改善箇所説明図

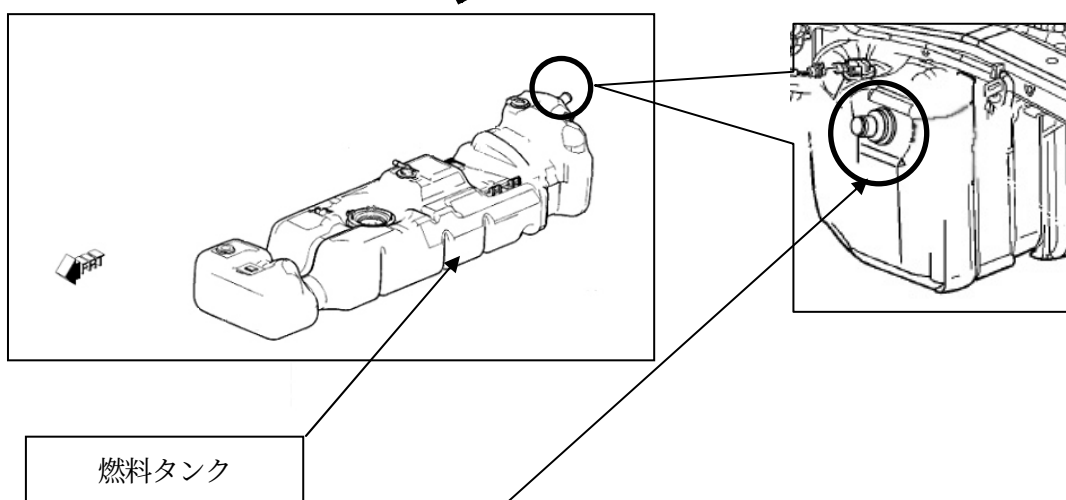
基準不適合発生箇所

燃料タンクの給油ホース取付け部の強度が不足しているため、当該取付け部に亀裂が入ることがある。そのため、そのままの状態で使用を続けると、燃料が漏れるおそれがある。

改善の内容

全車両、燃料タンクを対策品と交換する。

注： は交換部品を示す。

識別：フューエルリッド裏に青色丸シールを貼付する。
